Raadsvoorstel

Onderwerp: Vaststelling bestemmingsplan 'Theater aan de Parade 2020'

Nota zienswijzen bestemmingsplan ‘Theater aan de Parade 2020’

Toevoeging bouwvolume

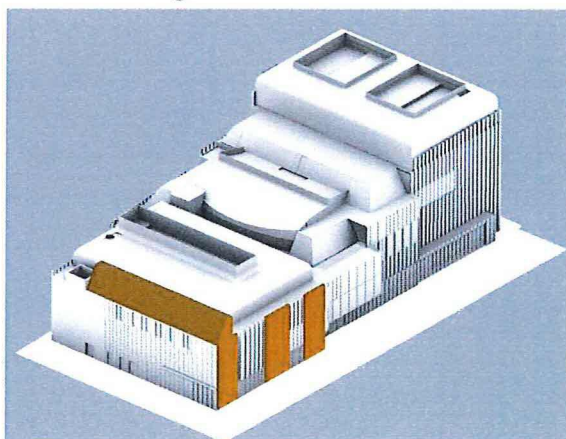
2. Ter plaatse van de omloop van de grote zaal is op de verbeelding van het ontwerpbestemmingsplan een hoogtescheidingslijn abusievelijk iets te ver in noordelijke richting gelegd. De hele omloop valt daardoor binnen deze hoogtescheidingslijn, terwijl deze lijn de bestaande bebouwing ter plekke had moeten volgen en circa 1,5 meter zuidelijker had moeten liggen. Dan zou dit aansluiten bij het voor het bestemmingsplan gekozen uitgangspunt: de bestaande, vergunde bouwmassa (waar deze afwijkt van het geldende bestemmingsplan Binnenstad) en de planologische mogelijkheden van het bestemmingsplan Binnenstad. Bij de toetsing van het bouwplan aan het ontwerpbestemmingsplan zijn wij van dat laatste ook uitgegaan en hebben op basis daarvan geconcludeerd dat de omloop niet in overeenstemming is met het ontwerpbestemmingsplan (zie onder Toetsing bouwplan aan ontwerpbestemmingsplan 'Theater aan de Parade 2020' onder punt 3). Indien de hoogtescheidingslijn ca. 1,5m in zuidelijke richting wordt verplaatst (conform de bestaande bebouwing), kan echter een deel van de omloop niet gerealiseerd worden. De omloop van de grote zaal is voor het goed functioneren van het theater onmisbaar. Vanuit duurzaamheid is gekozen voor hergebruik van de constructie van de grote zaal. Dat betekent dat verplaatsing van de omloop in zuidelijke richting fysiek gezien niet mogelijk is, terwijl de omloop functioneel wel noodzakelijk is. Gelet op dat belang en de geringe overschrijding van de bouw mogelijkheden die hierdoor op deze plek ontstaat (circa 130m³), hebben wij ervoor gekozen om de betreffende hoogtescheidingslijn, zoals opgenomen in het

3. In het ontwerp voor het nieuwe theater is over een deel van de eerste en tweede verdieping een verspringing naar voren opgenomen. Deze verspringing zorgt voor de stedenbouwkundig gewenste geleding van de bouwmassa, zowel horizontaal als verticaal. Het zorgt voor ondersteuning en variatie in de gewenste afwisseling in het gebouw en is voor de inpassing van het nieuwe theater in de (monumentale) omgeving van wezenlijk belang. In de ontwerp omgevingsvergunning is om die reden ook een afwijking voor deze verspringing opgenomen conform artikel 3.4 onder 6 van het nieuwe bestemmingsplan (deze afwijkingsmogelijkheid is eveneens opgenomen in het geldende bestemmingsplan Binnenstad). Geconstateerd is dat de verspringing deels binnen de bestemming 'Verkeer - Verblijf' en deels buiten de begrenzing van het ontwerpbestemmingsplan ligt. De juridische toepassing van de afwijkingsmogelijkheid voor de verspringing is op deze wijze niet mogelijk. Om die reden wordt, gelet op het belang van behoud van de verspringing in het architectonisch ontwerp, voorgesteld om op de verbeelding, ter plaatse van de verspringing, de begrenzing van het bestemmingsplan te verruimen en hieraan de bestemming 'Cultuur en ontspanning' toe te kennen. Het bouwvlak hoeft niet te worden uitgebreid. Deze wijziging betekent dat het toegestane bouwvolume iets toeneemt, met ca. 190m³.

Zoals aangegeven hebben de wijzigingen onder punt 2 en 3 op zichzelf een toename van het bouwvolume tot gevolg, van ca. 130m³ respectievelijk ca. 190m³. In het nieuwe bestemmingsplan zijn er op twee andere plekken bouwmogelijkheden juist bewust wegbestemd. Dat is op de eerste plaats een bouwvolume aan de noordzijde van het theater, waar over een lengte van ca. 30 meter en een breedte van 4 meter de maximale bouwhoogte is verlaagd van 16,4 meter naar 13,4 meter. Dat betekent dat daar, rekening houdende met het realiseren van een kapvorm, een

bouwmogelijkheid van circa 315m³ is weg bestemd. Daarnaast is de bouwvlakgrens aan de zijde van de Parade in het nieuwe bestemmingsplan deels iets verder teruggelegd dan in het geldende bestemmingsplan Binnenstad. Dat betekent een inperking van de bouwmogelijkheden met ca. 90m³. Per saldo (toename van ca. 320 m3 t.o.v. inperking van ca. 405 m3) heeft het nieuwe bestemmingsplan dus niet tot gevolg dat de bouwmogelijkheden toenemen. Daarbij willen wij nog opmerken dat het volume voor de omloop en verspringing samen, slechts 0,5% bedraagt van het totale bouwvolume van het theater.

Toevoeging ondergrondse bouw- en constructie elementen

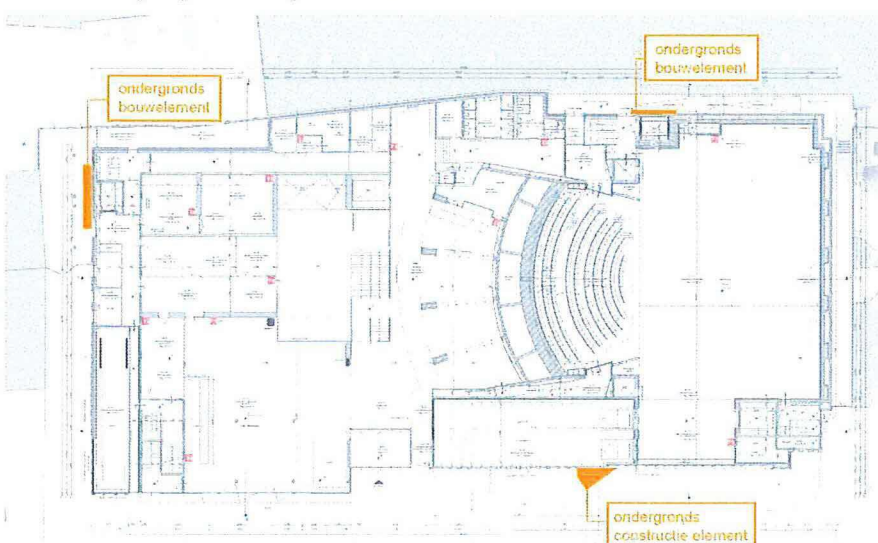
4. Aan de noord- en oostzijde van het nieuwe theater wordt op een tweetal plekken een ondergrondse voorziening aangebracht om een droge bouwplaats te creëren. Deze voorzieningen vallen deels, over een beperkte lengte, buiten de bestemmingsgrens/bouwvlak. Gelet op het belang van een veilige bouwplaats, het belang van risicominimalisatie, de geringe overschrijding van de bouwmogelijkheden die hierdoor ontstaan en het gegeven dat het gaat om een ondergrondse voorziening, hebben wij ervoor gekozen om het bestemmingsplan hierop aan te passen. Het gaat om een kleine verruiming van de begrenzing van het bestemmingsplan (aan de noordzijde). Daaraan wordt de bestemming 'Cultuur en ontspanning' toegekend. In de algemene bouwregels is een aanvulling voor deze voorzieningen opgenomen.

In het ontwerp voor het nieuwe theater is ter hoogte van de laad- en loszone een aanvullende constructie nodig om de bestaande kelderbak te ondersteunen tegen verzakken t.g.v. de aanvullende nieuwbouw. Deze constructie valt voor een gedeelte buiten de bestemmingsgrens/bouwvlak. Gelet op het belang van het behoud van de bestaande kelder, de geringe overschrijding van de bouwmogelijkheden die hierdoor op deze plek ontstaat, en het gegeven dat het gaat om een ondergronds te realiseren constructief element, hebben wij er voor gekozen om ook hier het bestemmingsplan op een zelfde wijze aan te passen (kleine verruiming van de begrenzing van het bestemmingsplan en toekenning bestemming 'Cultuur en ontspanning'). De aanvulling in de algemene bouwregels is ook van toepassing op deze voorziening.

Deze aanpassingen leiden niet tot ruimere bouwmogelijkheden, het daadwerkelijke gebouw blijft op deze plekken binnen het bouwvlak, zoals deze was opgenomen in het ontwerpbestemmingsplan.
